Forslagsstillers kommentarer til varsling av oppstart og høring av planprogram

Syssele mannen på Svalbard - Høring - Planprogram og varsling av oppstart for hyttedelplaner på Svalbard - Bjørndalen og Vestpynten hytteområde - PlanID D46 - Uttalelse fra Avinor

Innspill til planprogram og varsling av oppstart for delplaner for hytteområdene i Longyearbyen

Høring av planprogram for hyttedelplaner på Svalbard – Miljødirektoratets uttalelse

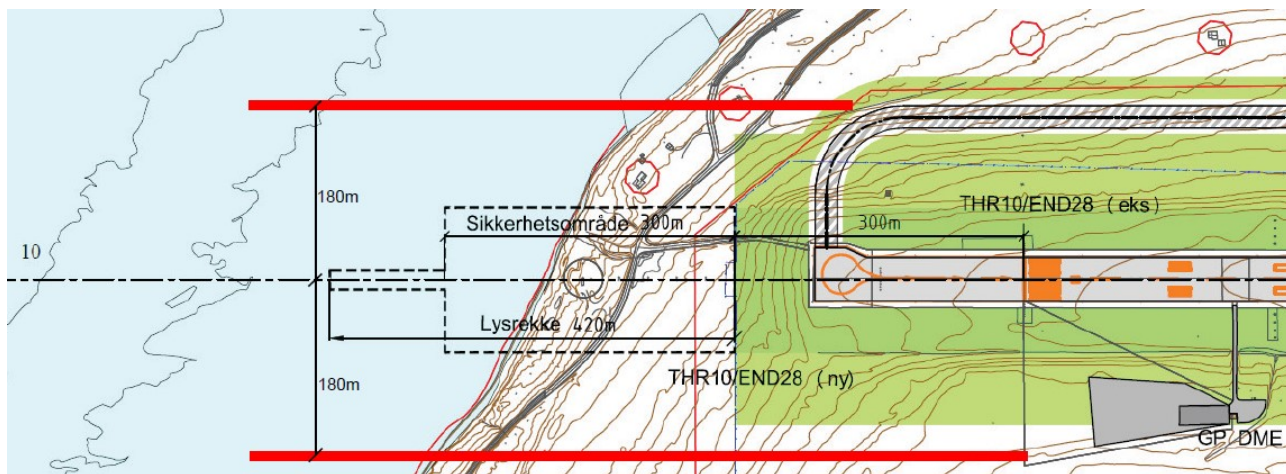
Avinor vil uttale seg til delplan D46 som gjelder Bjørndalen og Vestpynten hytteområde, og særlig Vestpynten hytteområde som omkranser hele vestre del av Svalbard lufthavn Longyear.

I forbindelse med overnevnte planarbeid er det hensiktsmessig at et areal på 180 meter til hver side av forlenget senterlinje på rullebanen i vest, avsettes til LNFR-område der det ikke tillates oppført ny bebyggelse, se avgrensning (tykke røde streker) på kartskisse nedenfor. Vi anbefaler at dagens fritidsbebyggelse innenfor det aktuelle området ikke tillates utvidet eller gjenoppført ved brann, og markeres som bygg forutsatt fjernet i delplanen.

Det aktuelle LNFR-område vil omfatte arealer for fremtidig baneforlengelse og lysrekke med nødvendige sikkerhetsområder og areal for lufthavngjerde. Det henstilles også om at det legges en

buffersone med friluftsområde på utsiden av det aktuelle arealet som er avsatt for fremtidig baneforlengelse vestover.

3.	Avinor 23.11.17 Innspill kun til plan D46 – Vestpynten/ Bjørndalen	1. Masterplan for Svalbard lufthavn ble godkjent 24.04.2017 og omfatter baneforlengelse på 300 m mot vest. Det betyr at ved baneforlengelse må veien legges om og det må etableres fylling for sikkerhetsområde og ny lysrekke. 2. I forbindelse med hyttedelplanene er det hensiktsmessig at et areal på 180 m til hver side av forlenget senterlinje avsettes til LNFR område der det ikke tillates ny bebyggelse eller utvidelse eller gjenoppbygging av bebyggelse ifm. brann. Ifm. LNFR området vil	1. Avhengig av dialog for å avklare nærmere hva innspillet innebærer. LL kaller inn Avinor til et møte der LPO og SNSK er tilstede. 2. Se svar pkt 1

Restriksjonsplan

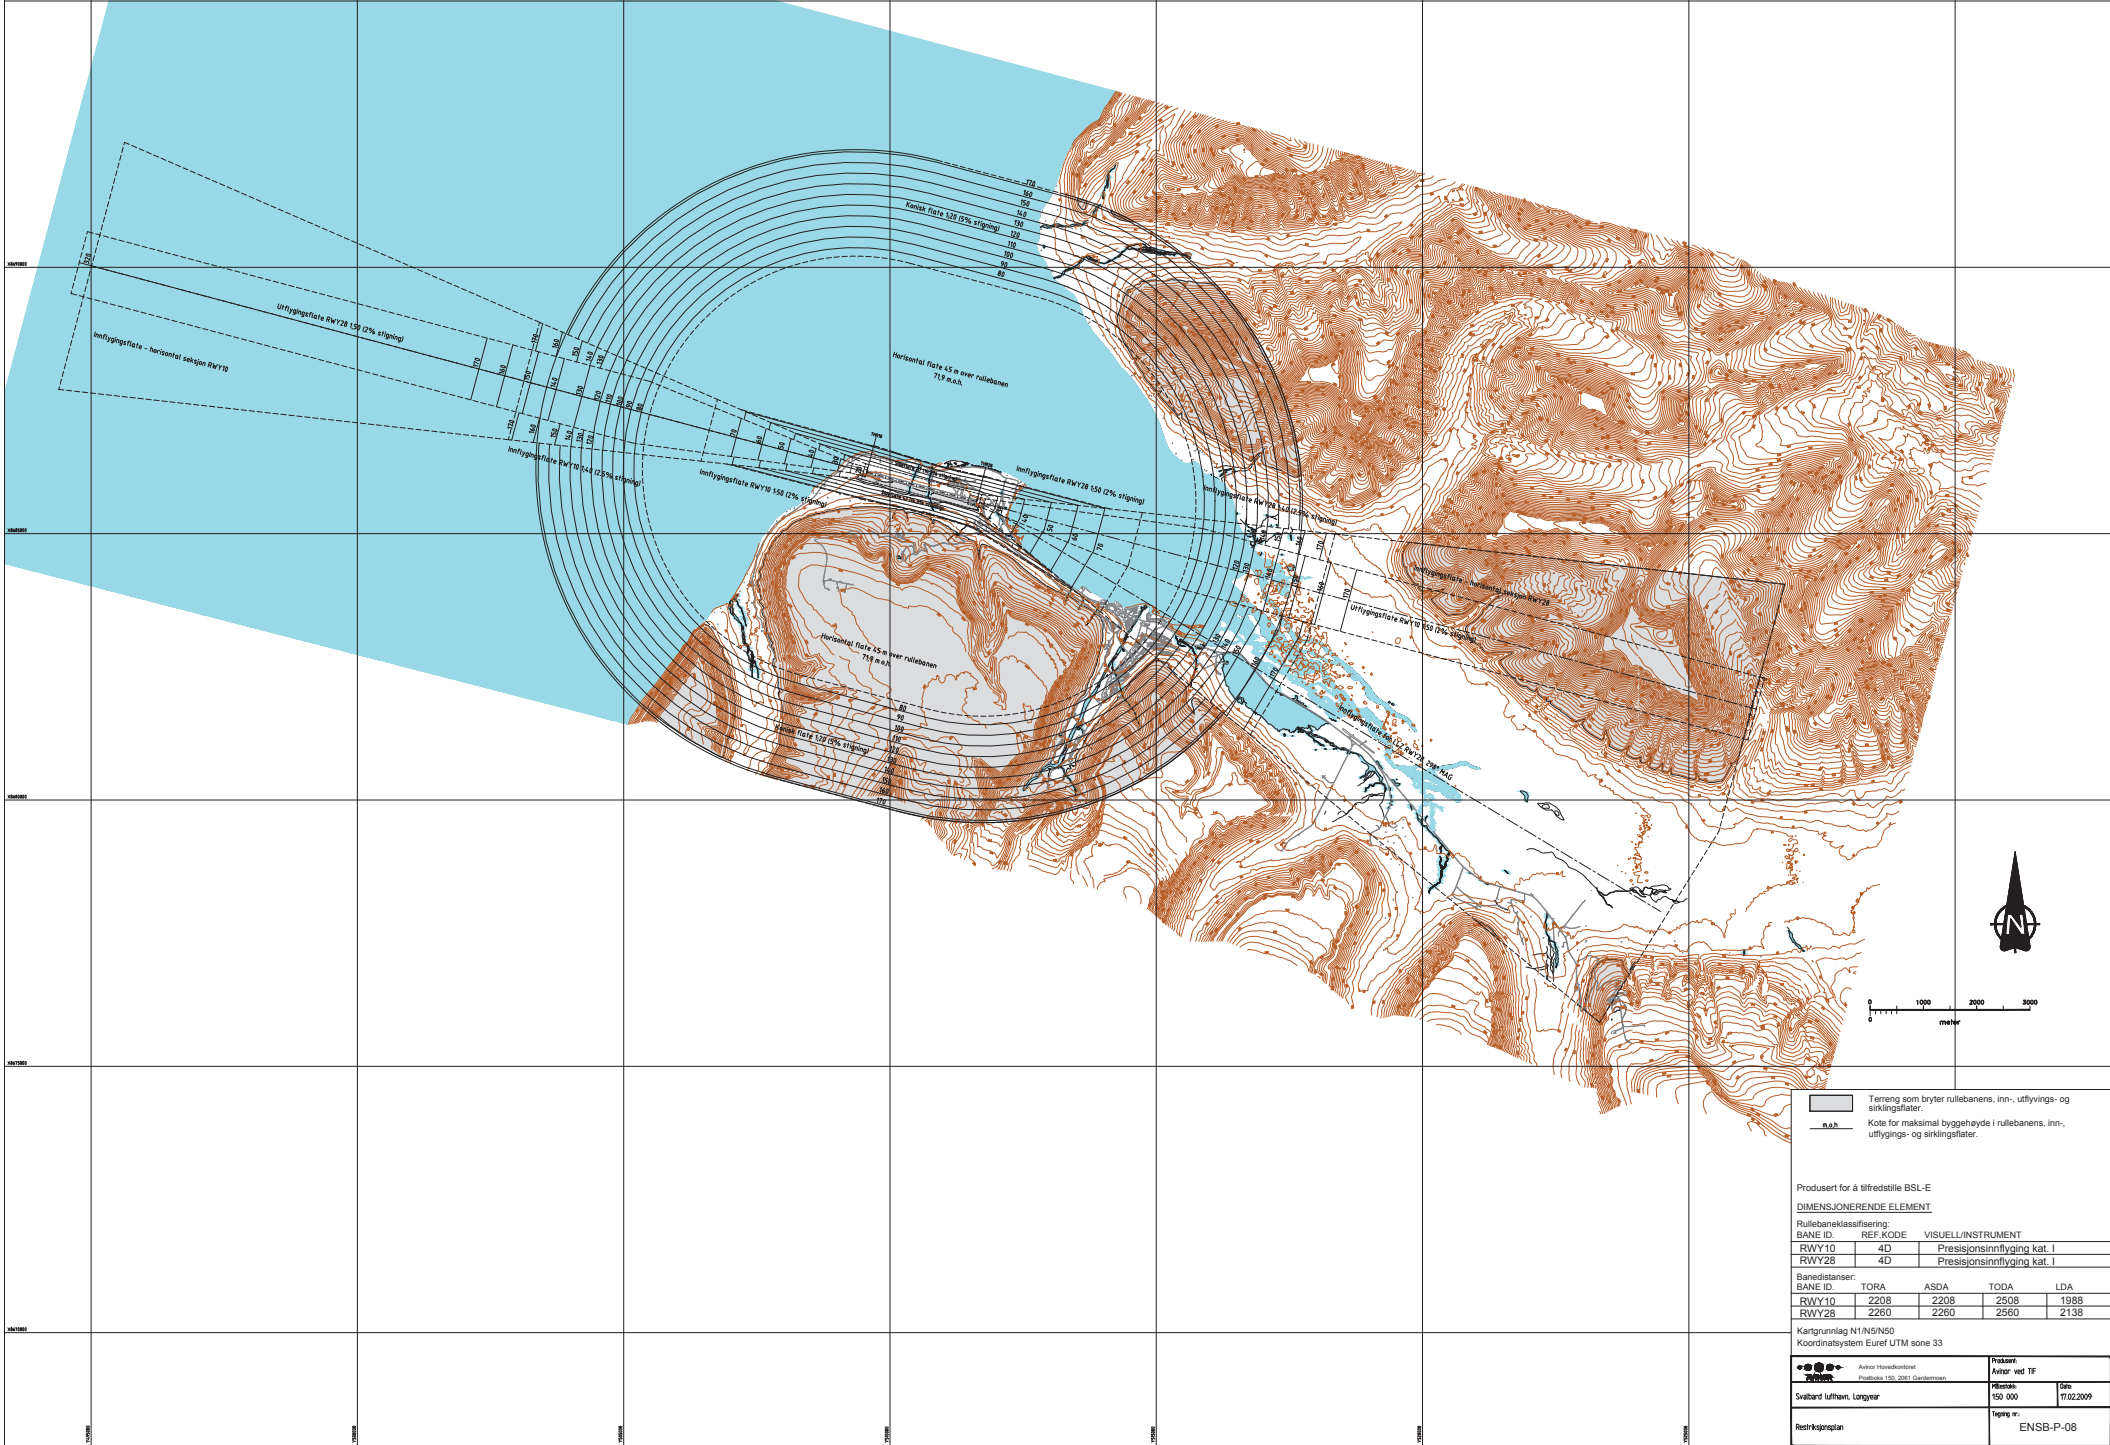
Planområdet D46 ligger i sin helhet innenfor høyderestriksjonsflater/hinderflater i restriksjonsplanen (ENSB-P-08) for lufthavnen, jf. EASA-krav CS ADR-DSN.H og CS ADR-DSN.J.480 gjeldende fra 01.09.2015 samt § 3 i vedtatt restriksjonsplan av 04.09.2014.

Restriksjonsplanen (ENSB-P-08) for Svalbard lufthavn følger som vedlegg 1.

Det må legges inn maksimal tillatt byggehøyde for fritidsbebyggelsen i delplanen som ikke er i konflikt med hinderflatene.

Det må ikke etableres bygg, påbygg, anlegg eller konstruksjoner i strid med hinderflater/høyderestriksjonsflater i restriksjonsplanen (ENSB-P-08) for Svalbard lufthavn. Det er ikke tillatt å bruke tårnkraner i nordre del av planområdet, benevnt Vestpynten. Dersom det skal benyttes mobilkraner, skal Avinor Svalbard lufthavn kontaktes på forhånd og godkjenne kranbruken. Tiltakshaver (utbygger) er ansvarlig for eventuelt å gjennomføre en risikoanalyse for å sjekke ut om dette er akseptabelt med hensyn til flysikkerheten. Tiltakshaver (utbygger) skal før mobilkran kan tas i bruk, ha på plass nødvendig prosedyre med varslingsrutiner for direkte kontakt mellom kontrolltårnet ved Svalbard lufthavn og ansvarlig kranfører.

Flystøysoneregninger for Svalbard lufthavn, beregnet av SINTEF IKT i 2008 (SINTEF 90E294) for perioden 2007-2017 etter Miljøverndepartementets retningslinje T-1442 om behandling av støy i arealplanlegging.

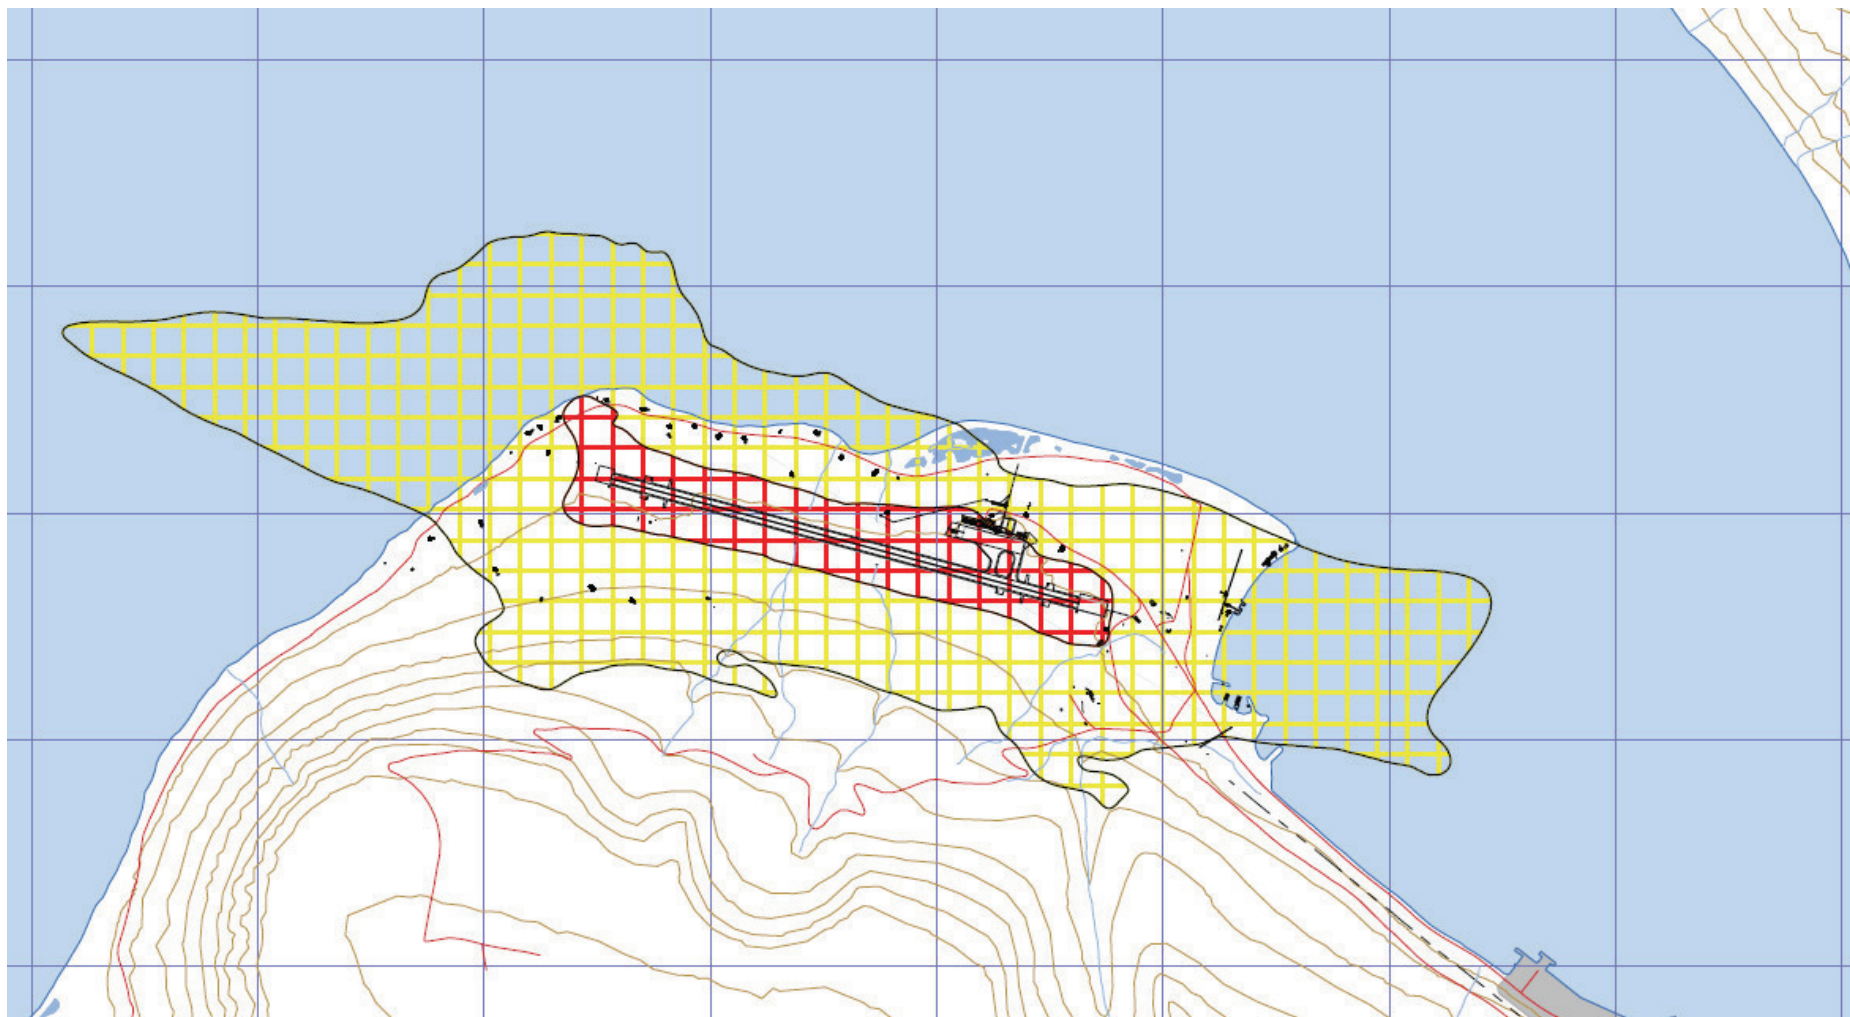
De siste flystøysoneberegninger for Svalbard lufthavn er beregnet av SINTEF IKT i 2008 (SINTEF 90E294) for perioden 2007-2017 etter Miljøverndepartementets retningslinje T-1442 om behandling av støy i arealplanlegging. Flystøysonene er vist i vedlegg 2 og store deler av den

nordre del av planområdet (Vestpynten) blir liggende innenfor gul flystøysone. Et mindre område nord/nordvest for vestre ende av rullebanen blir liggende innenfor rød flystøysone. Fritidsbebyggelse etter retningslinje T-1442 regnes som støyfølsomt bruksformål.

Flystøysonene bør legges inn som hensynssone H210 (rød støysone) og H220 (gul støysone) i delplanen med følgende bestemmelse:

Innenfor rød støysone (H210) er det ikke tillatt med ny støyfølsom bebyggelse (fritidsbebyggelse). Innenfor gul støysone (H220) kan ny støyfølsom bebyggelse (fritidsbebyggelse) vurderes dersom avbøtende tiltak gir tilfredsstillende støyforhold i henhold til retningslinje T-1442/2016 for behandling av støy i arealplanlegging eller senere gjeldende retningslinje.

Bålplasser

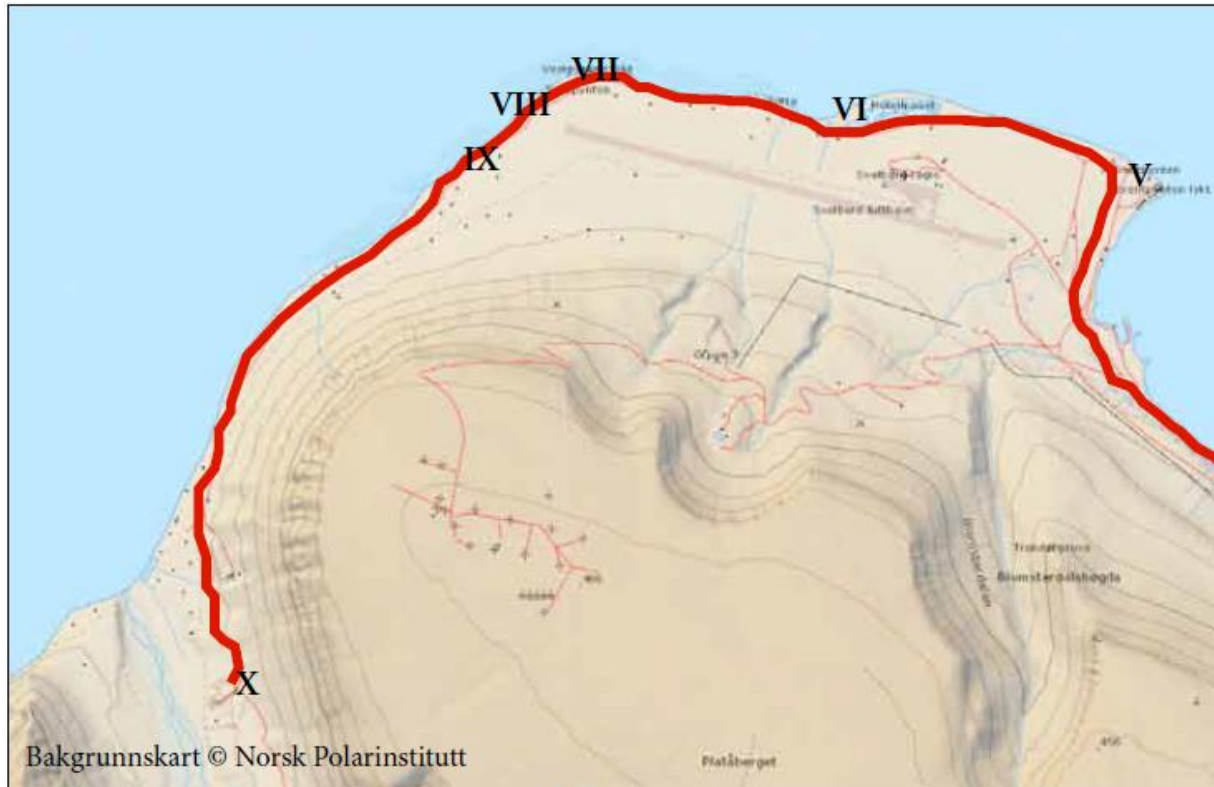
I delplanområdet ønsker vi at det settes av areal for etablering av 4 bålpasser. Bålpassene skal være tilrettelagt for ca 12 personer med benker og vedkasse. Bålpassene er tenkt plassert i samme område som vindskjulene. Bålpassene skal være tilgjengelige for alle som ferdes i området og skal kunne brukes hele året. Aktuelle plasseringer av bålpasser og vindskjul er en ved Laguna, tre på Vestpynten og en bålpass ved steintippen i Bjørndalen.

2.Kyststi Kyststien går gjennom planområdet (på den eksisterende veien) og delplanen må sikre at arealer for aktivitet, tilrettelegging og trase for ferdsel langs kyststien innarbeides i området 3.Bålplasser Ønsker at det settes av areal til etablering av 4 bålplasser for ca 12 personer med benker og vedkasse. Aktuelle plasseringer er 1 ved Lagunaen, 3 på Vestpynten og 1 ved steintippen i Bjørndalen. 4.Vindskjul Tilknyttet bålplassene ønskes det avsatt areal til 4 vindskjul. Informasjonsmateriell, infovegger, skilt og/eller punkt skal etableres i tilknytning til vindskulene. Vindskjulene skal brukes av både lokalbefolkning, turister, andre tilreisende og gjennom tilrettelagt tilbud. 5.Toalett Det ønskes avsatt areal for toalett ved Longyearbyen Camping, på «grillplassen» og ved kyststiens endepunkt på tippen i Bjørndalen. 6. Skilting Det må settes av areal til skilt og infovegger/tavler i tilknytning til vindskjulene. 7. Strandsonen og sjøfronten er viktig for kyststien og må derfor organiseres slik at en kyststi muliggjøres gjennom området. 8.For en hensiktsmessig reiselivsmessig infrastruktur er det viktig med: adkomst, parkering, skilting, toalett, vindskjul og bålplasser 9.Foreslår at planarbeidet bør vurdere å redusere fartsgrensen på veien for å hensynta ikke-motorisert ferdsel og trolig redusere behovet for vedlikehold av veien	2.Innspillet tas inn i planarbeidet 3. Innspillet tas inn i planarbeidet 4. Innspillet tas inn i planarbeidet 5.Innspillet tas inn i planarbeidet, men informerer om at Longyearbyen Camping er utenfor planområdet. 6. Innspillet tas inn i planarbeidet 7.Innspillet tas inn i planarbeidet. Det vil ikke etableres hytter som hindrer ferdsel langs strandsonen. 8.Innspillet tas inn i planarbeidet. 9.Innspillet tas inn i planarbeidet.

Vindskjul

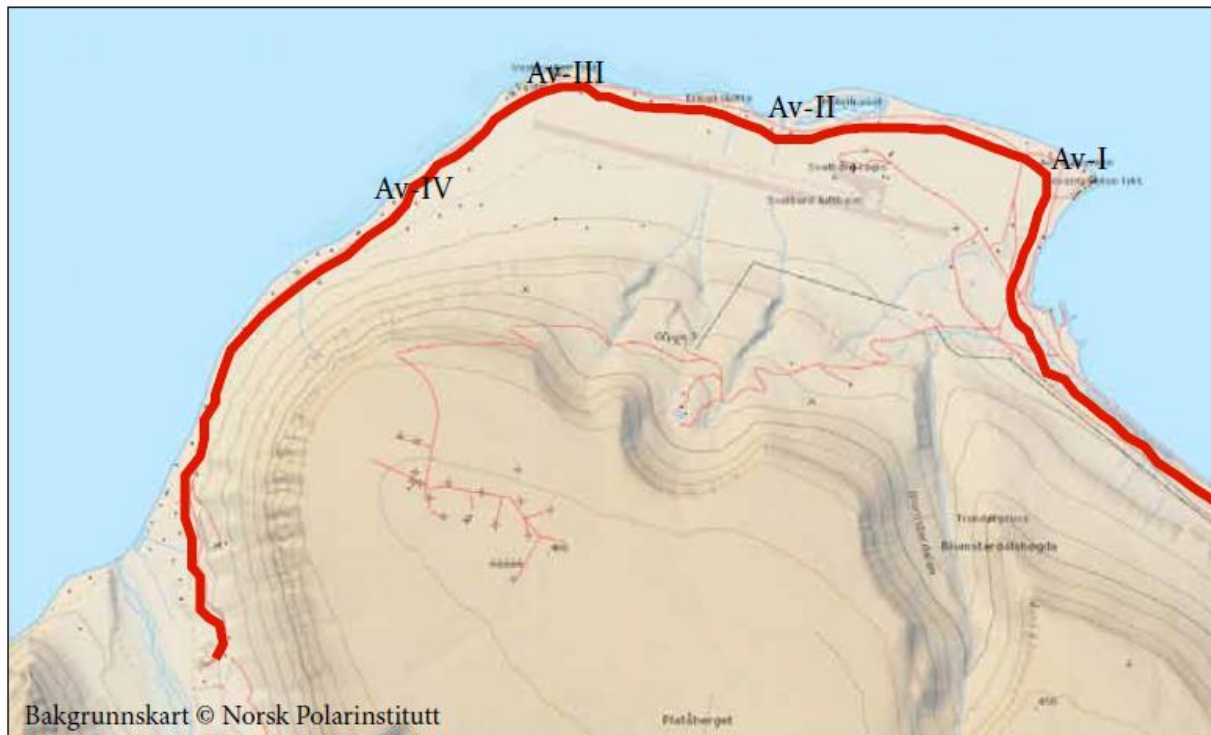
Langs kyststien fra Adventpynten til Bjørndalen foreslår vi at det settes av areal til fire vindskjul:

Adventpynten, vest i Laguna, på Vestpynten og to i området ved «grillplassen». De tre første er ment som observasjonspunkter for dyrelivet ute på havet, men skal også være gode rasteplasser for gående. De er alle tenkt knyttet til bålpassene. Informasjonsmateriell, infovegger, skilt og/eller punkt skal også etableres på disse stedene. Vindskjulene skal brukes av både lokalbefolkningen, turister, andre tilreisende og gjennom tilrettelagte tilbud.
